**REPORTE  
ASESORÍA TÉCNICA  
LM-AT-99-08**

**Construcción de drenajes y terraplenes  
de la Carretera Costanera Sur, Ruta Nacional N° 34  
Sección: Quepos-Savegre-Barú.**

**Licitación Pública Internacional No. LI-002-2005  
OCTUBRE 2008.**

**Figura No. 2:** Ejemplo de señalización vial extraído del Manual Centroamericano de Dispositivos Uniformes para el Control del Tránsito.

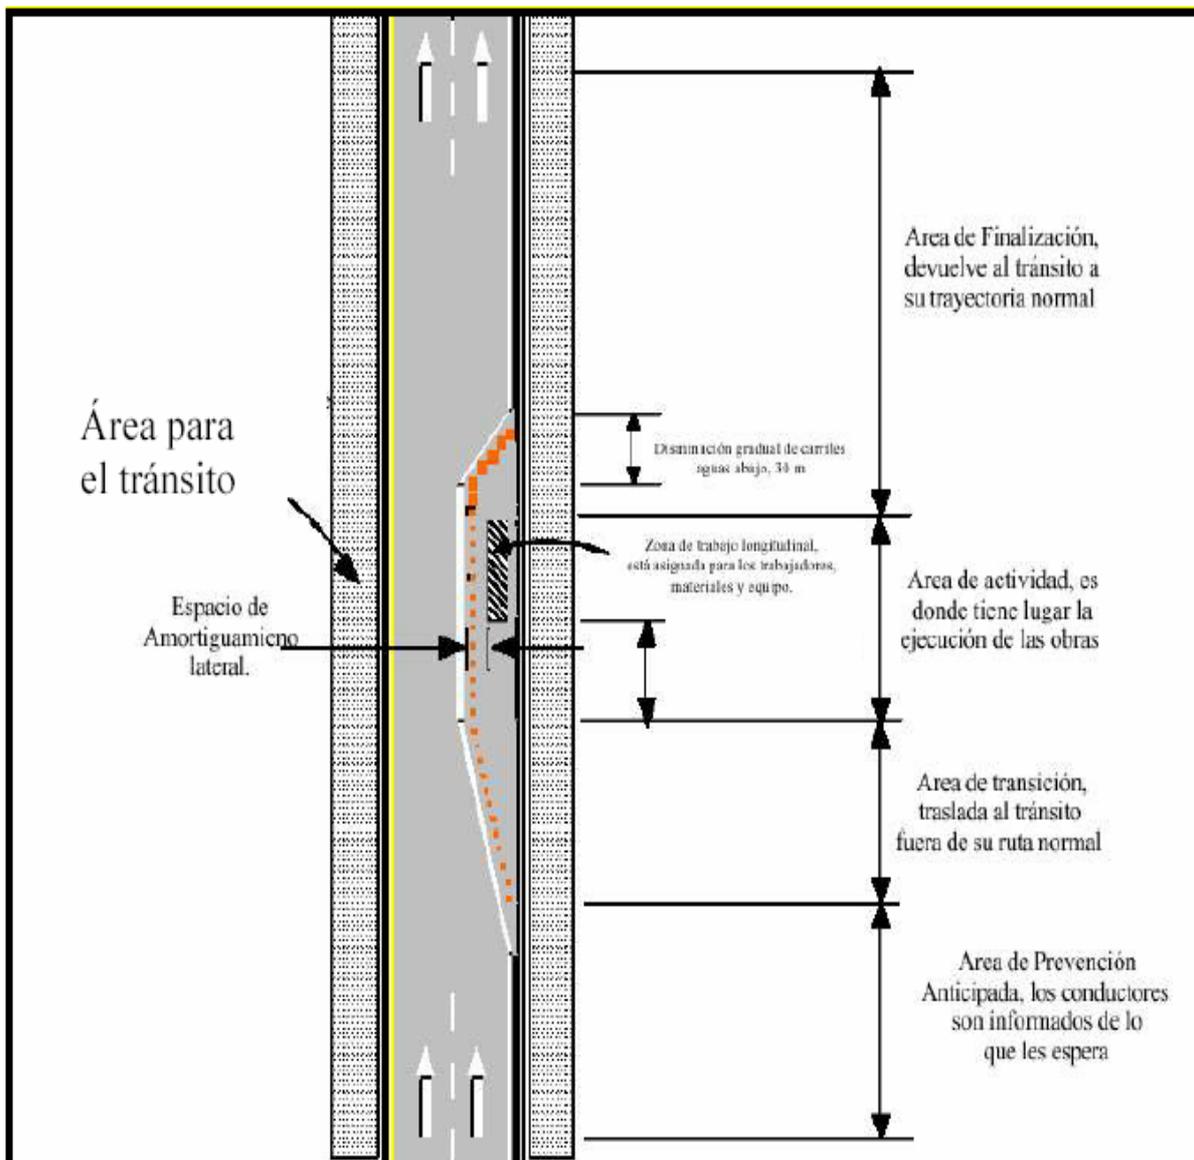
Igualmente, en la Figura No. 2 se adjunta el ejemplo que el **Manual Centroamericano de Dispositivos Uniformes para el Control del Tránsito** realizado por el SIECA en su Capítulo 6 recomienda como señalización temporal para la realización de trabajos en vías en operación.

- 4.3. Atender lo indicado en el Manual Centroamericano de Dispositivos Uniformes para el Control del Tránsito realizado por el SIECA y en el Manual Técnico de Dispositivos de Seguridad y Control Temporal de Tránsito para la Ejecución de Trabajos en las Vías realizado por la Dirección de Ingeniería de Tránsito del MOPT.
- 4.4. En futuros proyectos de construcción de obra vial es imperativo que todo el derecho de vía se encuentre en poder del Estado y no permanezcan aún partes sin expropiar, ya que tal situación podría redundar en atrasos en el cronograma de actividades del proyecto o inclusive en la paralización por completo del proyecto.
